Amt für Bauaufsicht und Bauleitplanung

Bauleitplanung in Tarmstedt 35. Änderung des Flächennutzungsplans „FFPV in Buchholz“ Bebauungsplan N3 „Solarpark Bauchholz-Ost“

Von der geplanten Änderung des Flächennutzungsplanes sowie der Aufstellung des Bebauungsplanes habe ich als Träger öffentlicher Belange Kenntnis genommen. Ich nehme dazu gemäß § 4 Abs. 1 BauGB wie folgt Stellung:

Abb. 7: Flächennutzungsplanänderung

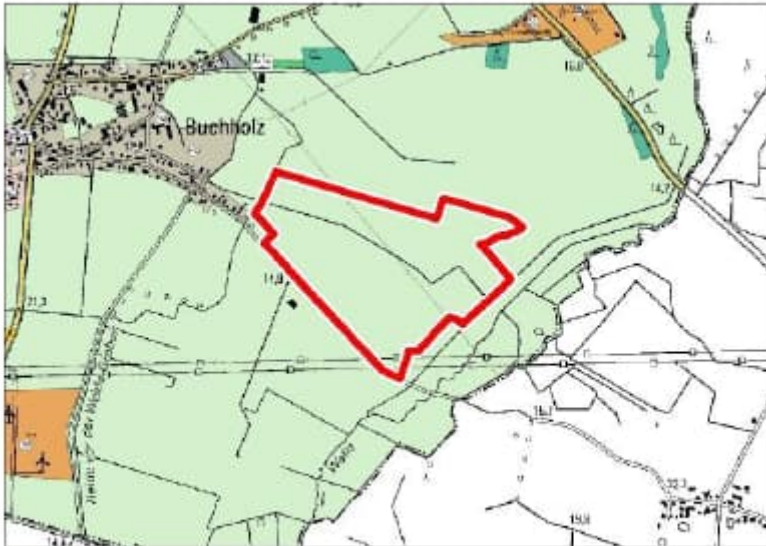
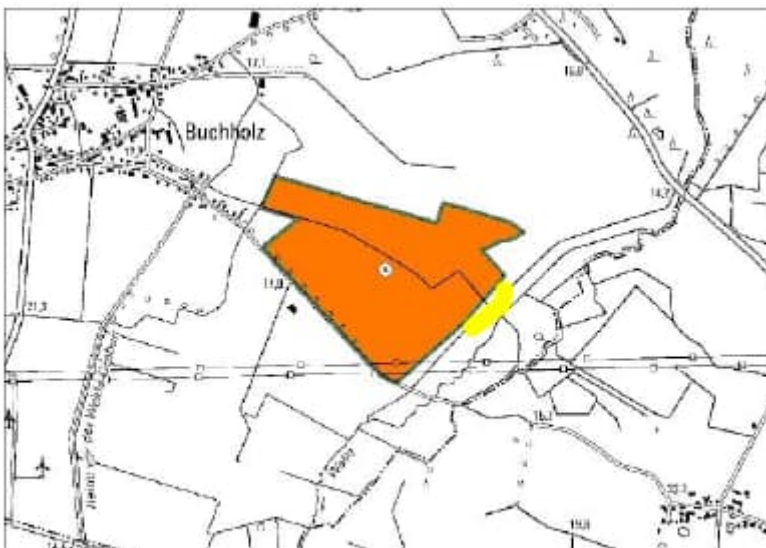
4. Der Bebauungsplan Nr. 3 der Gemeinde Vorwerk weicht in der räumliche Darstellung des südlichen Bereich (siehe gelbe Markierung in Abb. 7) von der Darstellung in der geplanten Flächennutzungsplanänderung ab. In geringem Umfang ist in diesem Bereich sogar abweichend von der Flächennutzungsplanung die Nutzung als Sonstiges Sondergebiet (Freiflächen-Photovoltaik) vorgesehen.

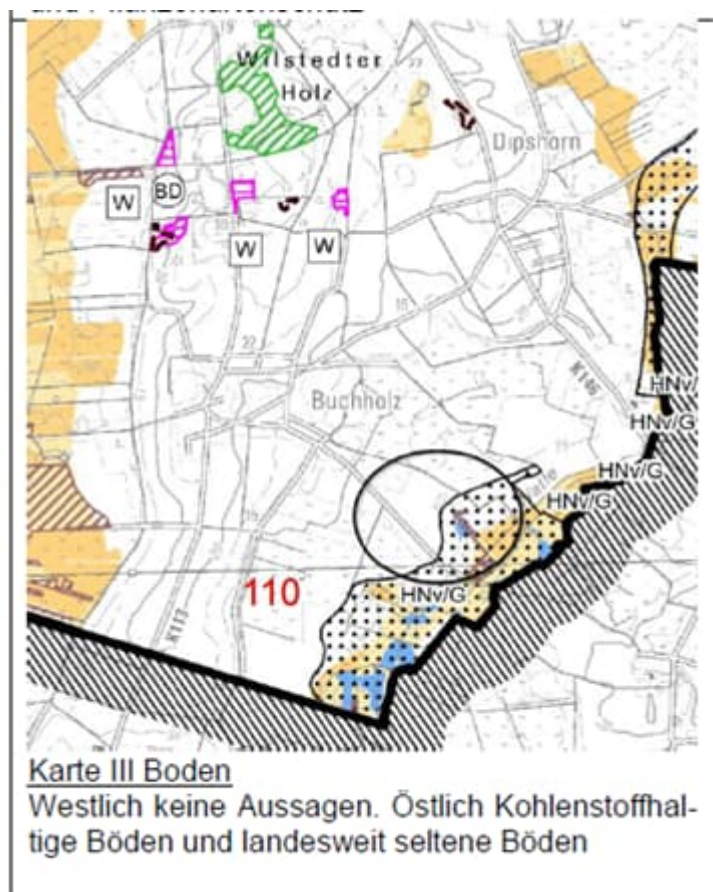
Aufgrund einer erforderlichen Anpassung der Planung im Bereich der bestehen Hochspannungsleitungen, die sich im Rahmen des letzten Beteiligungsverfahrens ergeben hat, wird erneute Beteiligung gem. § 4a Abs. 3 BauGB erforderlich. Hierbei ist ausschließlich in Bezug auf Änderungen und Ergänzungen die Gelegenheit zur Stellungnahme zu geben.

- Die Begründung enthält keine Ausführungen zu den im Landschaftsrahmenplan des Landkreises Rotenburg (Wümme) dargestellten kohlenstoffhaltigen Böden im Maßnahmengebiet im Zusammenhang der Erörterung zu möglichen Wiedervernässungsmaßnahmen (Stichwort Moorschutz bei entwässerten Moorböden).

- Es ist nicht nachvollziehbar, wieso unter Punkt 7.2 der Begründung der Landschaftsrahmenplan für den Landkreis Stade aufgeführt wird. Die Ausführungen sind zu korrigieren.

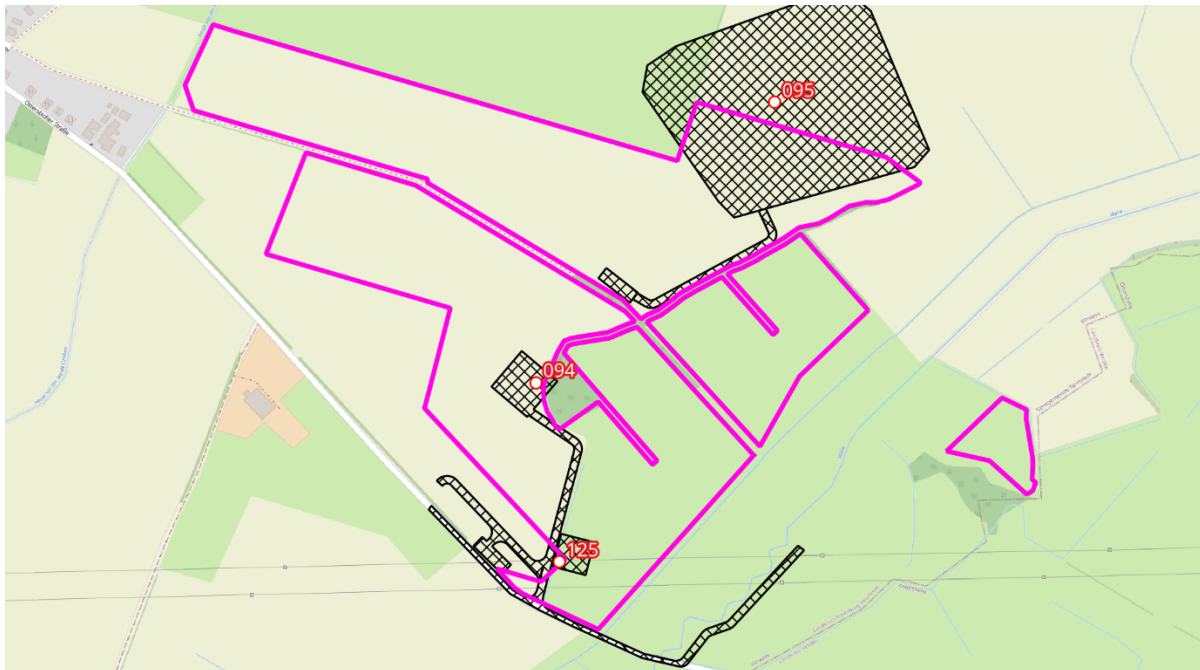
Für unsere geplante 380-kV-Leitung Conneforde – Sottrum (Projekt A410) gilt:

Die o. g. bestehende 220-kV-Leitung Farge – Sottrum LH-14-2144 wird durch die neue 380-kV-Leitung zwischen Conneforde – Sottrum (Projekt A410, LH-14-331, -332, -333, -334, -335) ersetzt werden. Der angefragte Bereich befindet sich im Bereich der geplanten 380-kV-Trasse für das o. g. Leitungsbauvorhabens unseres Unternehmens.

Es ergeben sich erweiterte Arbeitsbereiche und Zuwegungen um den geplanten Mast 94 (während der Grobtrassierung als „T25.1“ bezeichnet) und Mast 95 (während der Grobtrassierung als „W26“ bezeichnet) die von Ihren Planungen freizuhalten sind.
